Presentazione pubblica. Analisi delle osservazioni

Sarah Colonna
e Giannandrea Mencini
Thetis spa

La presentazione pubblica dei progetti di inserimento architettonico e paesaggistico delle opere alle bocche di porto fa seguito alle richieste del Provveditorato Interregionale per le Opere Pubbliche per il Veneto, Trentino Alto Adige e Friuli Venezia Giulia di informare il pubblico riguardo tali interventi e di poter ricevere al contempo eventuali idee, commenti e contributi.

Figura 4.
Analisi delle osservazioni:
i temi per la bocca
di porto di Lido

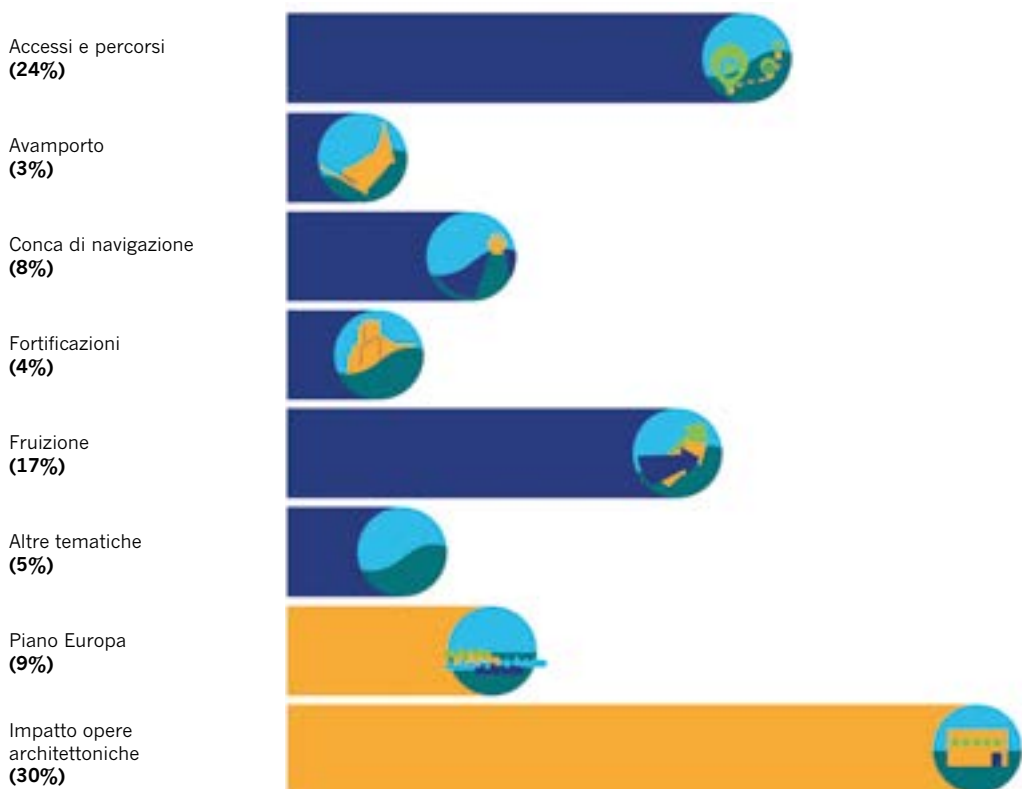
- Accessi e percorsi
- Fruizione
- Conca di navigazione
- Fortificazioni

Riguardo gli **Accessi e percorsi** le considerazioni hanno espresso quanto segue:

- Per quanto riguarda la spalla est di Treporti, tutto il waterfront di Cavallino Treporti risulta strategico e va ripristinato e valorizzato il rapporto tra territorio e acqua. Si chiede di sistemare la viabilità sul Lungomare Dante Alighieri, in particolare promuovendo la realizzazione di un percorso ciclo-

pedonale nonché il rifacimento del manto stradale dell'ultimo tratto verso il faro. I parcheggi sono da realizzare lontani dal fronte acqueo connessi al Terminal di Punta Sabbioni, infine la conca va utilizzata non come darsena ma solo per approdi temporanei consentendo la messa in acqua delle imbarcazioni veliche impegnate in regata.

- Per quanto riguarda invece l'isola cosiddetta Novissima, gli osservanti chiedono la possibilità di attraversamento dell'isola, soprattutto per motivi di sicurezza, senza la realizzazione di opere che possano interrompere la connessione, dal lato est (fronte laguna) al lato ovest (fronte mare) lasciando aperta la possibilità di strutturare l'isola a fini portuali (Avamporto).
- Riguardo la spalla sud di San Nicolò, numerose osservazioni prevedono la necessità di poter accedere al molo foraneo grazie a percorsi ciclopedonali da via Klinger o dal bordo lagunare attraversando le strutture storiche difensive in accordo con le autorità militari. Si auspica la costruzione di un attracco protetto per accosti

temporanei di piccole imbarcazioni (senza creare una darsena) e per un traghetto verso l'isola Novissima.

Per gli aspetti legati alla **Fruizione**, gli osservanti si sono così espressi:

- In merito alla spalla est di Treporti sono richieste le tempestive dismissioni delle aree di cantiere non più necessarie e la conversione di tutti gli spazi non strettamente funzionali al Sistema Mose a verde urbano attrezzato senza prevedere ulteriori attività commerciali (ristorante) che possano in qualche modo interferire con le realtà già presenti. Inoltre è richiesta la verifica sulle competenze e i limiti amministrativi delle diverse aree riconsegnate (Comune di Venezia, Autorità portuale, etc...).

- Riguardo l'isola Novissima, è richiesta la naturalizzazione dell'isola, la fruizione pubblica delle zone centrali con la presenza di approdi pubblici sulla sponda lato laguna.

- Riguardo la spalla sud di San Nicolò, è richiesto lo stralcio dai progetti di piscine, ristorante e stabilimento balneare (e quindi dei relativi servizi quali camerini e bagni) e, al contrario, la possibilità di installare limitate strutture di servizio per i frequentatori dell'area (servizi igienici, piccolo bar). Creazione in prossimità della spalla sud di ambienti erbacei naturaliformi a brughiera litoranea paesaggisticamente inseriti e coerenti con le peculiarità del paesaggio di San Nicolò. Inoltre stralcio della realizzazione dell'alta duna a pianta trapezoidale prevista nell'area di raccordo tra il vecchio e il nuovo molo e divieto di accesso e relativa recinzione stagionale (1 aprile-30 luglio) del tratto di spiaggia usato per la nidificazione, dalla duna alla battigia, compresa la nuova superficie proposta sull'arenile in prossimità del molo che porti ad anticipare l'evoluzione naturale della spiaggia idonea al foraggiamento del fraterno.

In merito alla **Conca di navigazione**, gli osservanti ritengono che si potrebbe ridurre il più possibile l'altezza dei due tratti del molo lato ovest; e ritengono che i terrazzamenti e i piani inclinati in terra previsti nella proposta luav (Dune gradonate e geometriche) non siano sostenibili dal punto di vista ambientale.

Riguardo le **Fortificazioni**, è stata espressa la necessità di estendere il futuro progetto di inserimento paesaggistico e ambientale a interventi volti al recupero delle peculiarità storico monumentali pre-

senti nel contesto territoriale in cui tali opere si collocano, nello specifico il Forte Sant'Andrea e il Forte Vecchio Treporti, con l'auspicio per la futura realizzazione del "Parco delle Fortificazioni del Porto di Lido".

Figura 5. Analisi delle osservazioni: i temi per la bocca di porto di Malamocco

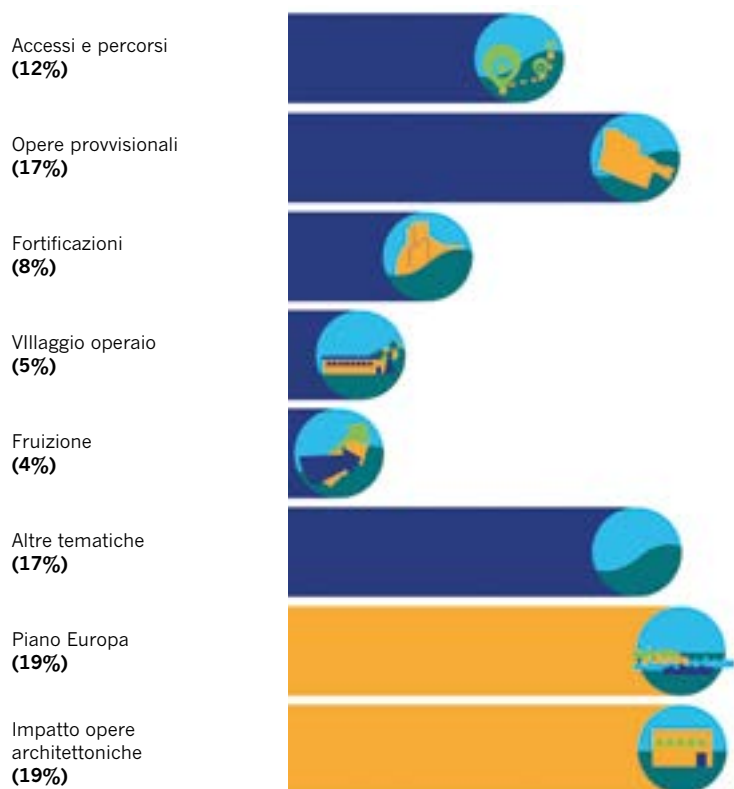
- Accessi e percorsi
- Opere provvisionali
- Fortificazioni
- Villaggio operaio

Nello specifico, per quanto riguarda l'argomento **Accessi e percorsi** gli osservanti hanno richiesto:

- Per la spalla nord, la necessità di creare percorsi di accesso al molo foraneo di tipo ciclopedonale e per i soli mezzi di servizio autorizzati (via alternativa all'uso di mezzi motorizzati sull'arenile che costituisce attualmente un notevole fattore di disturbo ambientale), anche con l'integrazione dei tratti ciclabili già previsti dal Biciplan del

Lido redatto dal Comune di Venezia (2011) e in prosecuzione della Strada Vicinale. Viene richiesto che, in generale, non vengano previste ulteriori sovrastrutture ai percorsi (pergolati e simili, illuminazione, ...).

- Per la spalla sud, sono ritenute condivisibili le indicazioni della proposta luav che auspica di realizzare sui bastioni delle Fortificazioni esistenti nell'area un percorso pedonale in quota lungo le mura, con aree di sosta e diversi punti di discesa verso la linea del Murazzo. Inoltre si chiede di permettere l'accesso e l'uso delle aree libere a est della spalla sud, realizzando una grande area verde con visione panoramica verso il mare; ricavare dal litorale un percorso lungo tutto il bordo retrostante della conca di navigazione (lato sud) da riqualificare e valorizzare con un affaccio fino all'estremità verso il mare. Infine per il territorio di Pellestrina, si richiede un ripristino della percorribilità integrale delle aree e la possibilità di accedere al suo mare e alla sua testata a seguito della demolizione della grande piattaforma esistente.

A tale proposito, gli osservanti hanno richiesto la demolizione di tutte le Opere provvisorie, in particolare quella di spalla sud costituita dal grande terrapieno impiegato per la prefabbricazione dei cassoni e dalla piattaforma di varo Syncrolift, come previsto dal Piano Europa.

In merito alle **Fortificazioni**, le osservazioni esprimono la necessità di recupero, volto al riuso, della Batteria Rocchetta e dell'area limitrofa, nonché di alcune strutture e spazi a verde presso Forte San Pietro e Batteria San Pietro.

Infine, riguardo al **Villaggio operaio**, le osservazioni raccolte chiedono la demolizione dell'area occupata e la sua riqualificazione come previsto nel Piano Europa.
